Städtischer Friedhof in der Herbser Straße hier: Maßnahmenvorschlag für Wegebau und Begegnungsplatz

Hauptweg / Begegnungsplatz

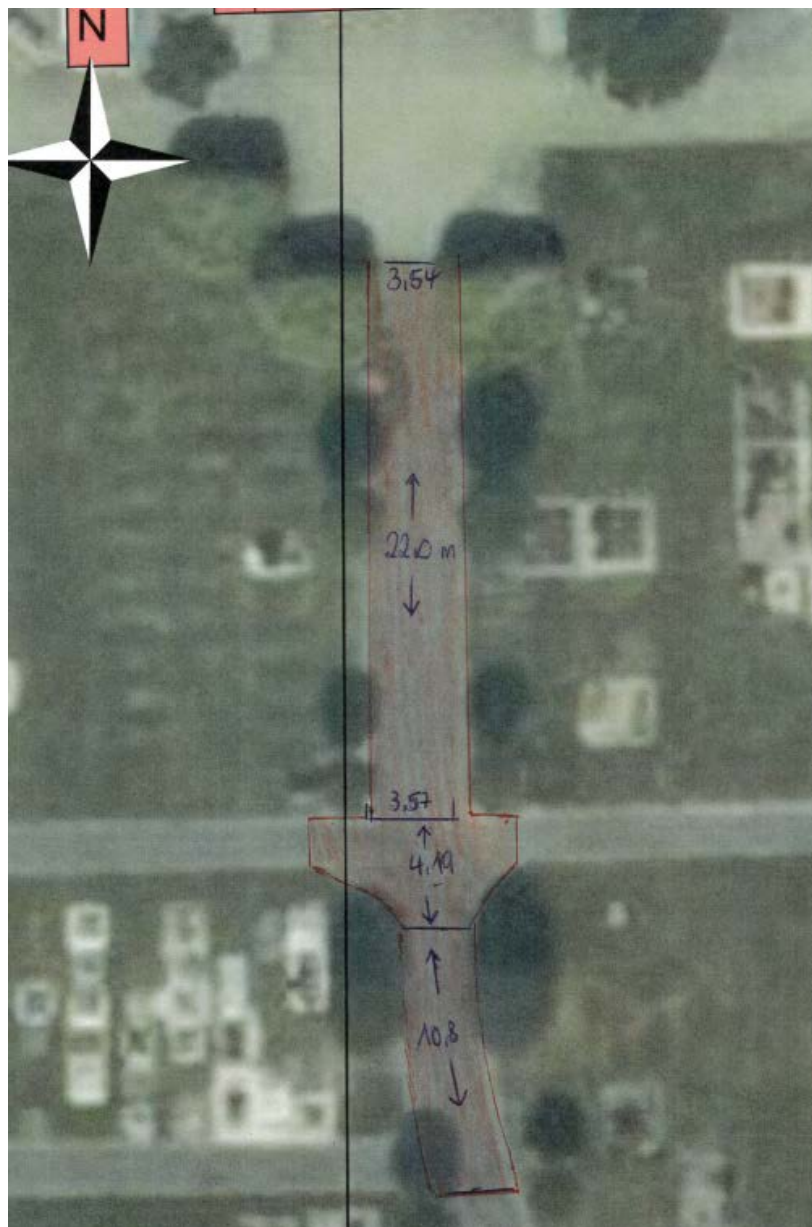
Friedhofs- und Bauverwaltung sowie VoBI haben sich den Zustand der Wege vor Ort angesehen und halten es nicht für erforderlich, die kompletten Wege neu herzustellen.
Aus Kostengründen sollte sich die Stadt lediglich auf Teilabschnitte des Hauptweges sowie der Fußwege k, i und j konzentrieren, wo derzeitig der Zustand am schlechtesten ist.

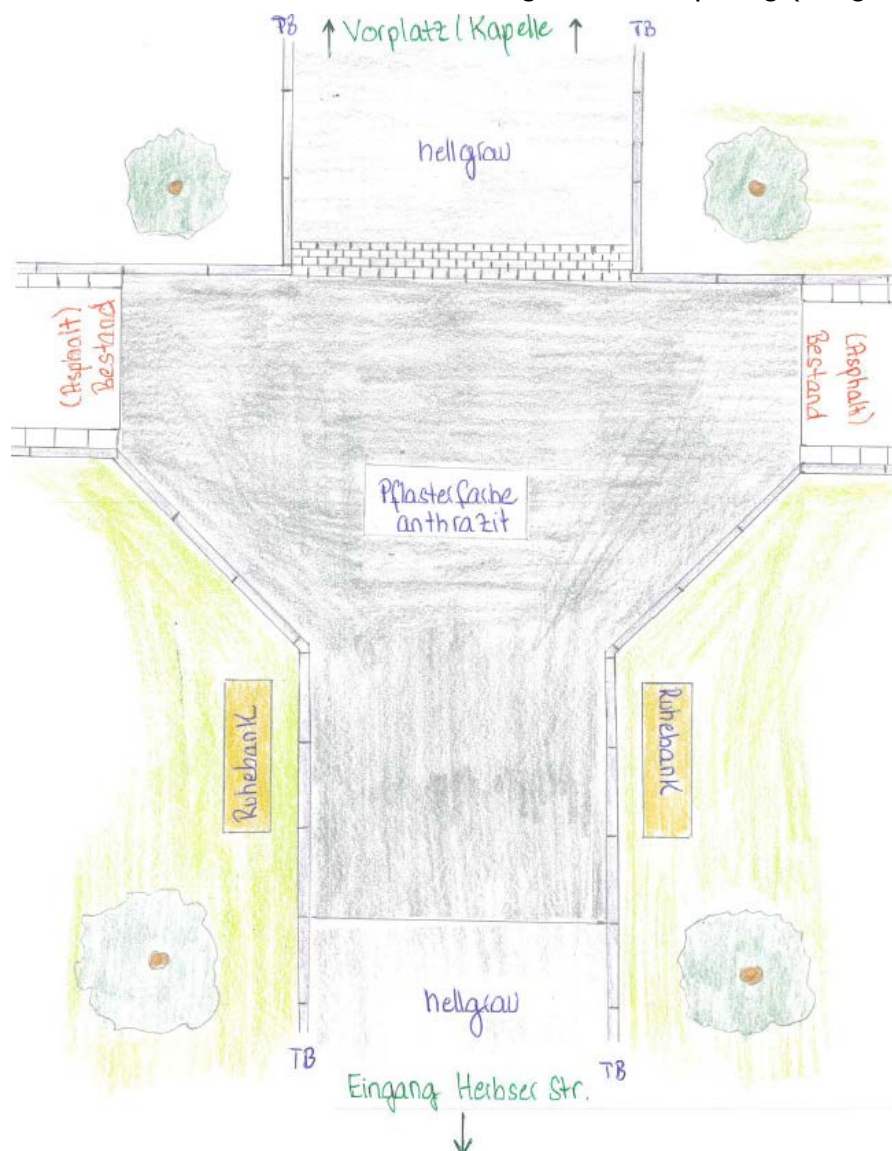
Der **Begegnungsplatz** sollte nicht, wie im Konzept dargestellt, angelegt werden, weil auf der Nordseite des Wegekreuzungsbereiches zwei Bäume dicht am Wegesrand stehen, die erhalten werden sollten. Eine Aufweitung des Kreuzungsbereiches (wie im nachfolgenden Foto mit dem Zollstock dargestellt), würde die Wurzeln der Bäume beschädigen und somit auch den Baum gefährden.

Der Hauptweg würde (wie im jetzigen Bestand) wieder im rechten Winkel (90°) auf den Querweg stoßen. Der Begegnungsplatz würde eine andere Pflasterfarbe (anthrazit) erhalten und unterscheidet sich so von dem davor und dahinterliegenden Hauptweg (hellgrau).
